**Avis de la Mission régionale d'autorité environnementale
de la région Nouvelle-Aquitaine
sur le projet de mise en compatibilité du plan local d'urbanisme
de Bayonne (64) par déclaration de projet relatif
à la délocalisation d'un centre médical**

N° MRAe : 2021ANA25

Porteur du Plan : Communauté d'agglomération du Pays Basque

En haut, extrait du zonage 2AU du PLU de 2007

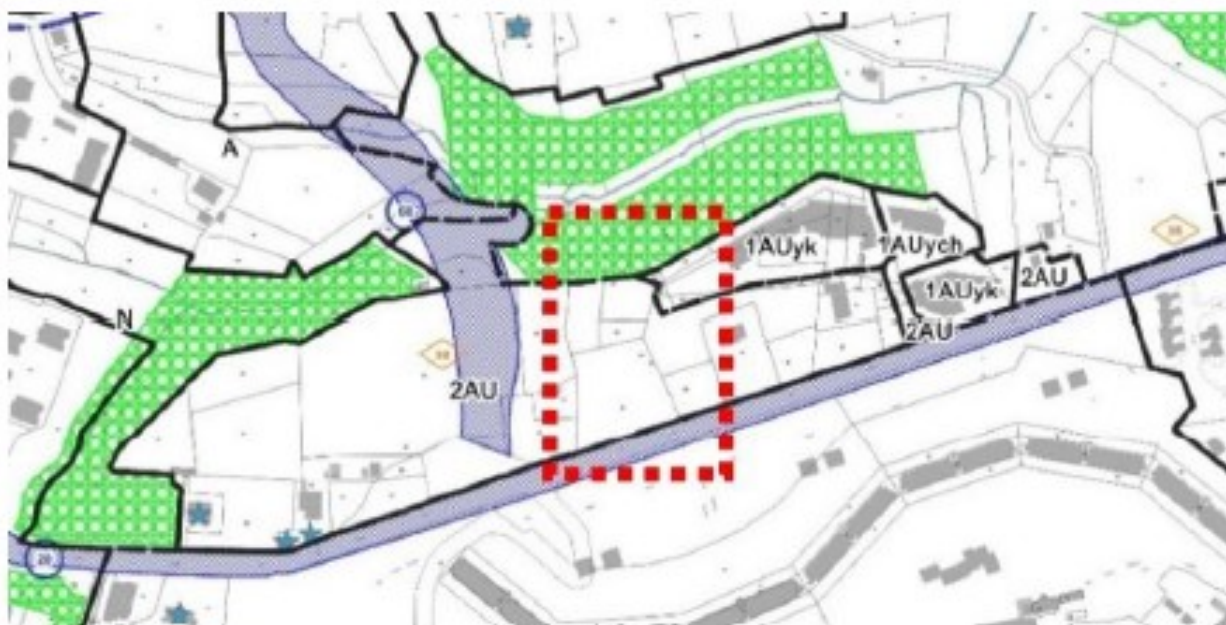
- l'évolution des zonages 2AU, 1AUyk et N : passage de la zone 2AU à 1AUyk pour la partie sud, ainsi rendue constructible pour la réalisation du projet et passage de la zone 2AU à N pour la partie nord ;
- la modification des dispositions du règlement de la zone 1AUyk afin d'y permettre l'implantation de l'établissement de santé ;
- la réalisation d'une Orientation d'Aménagement et de Programmation (OAP) pour le secteur du projet.
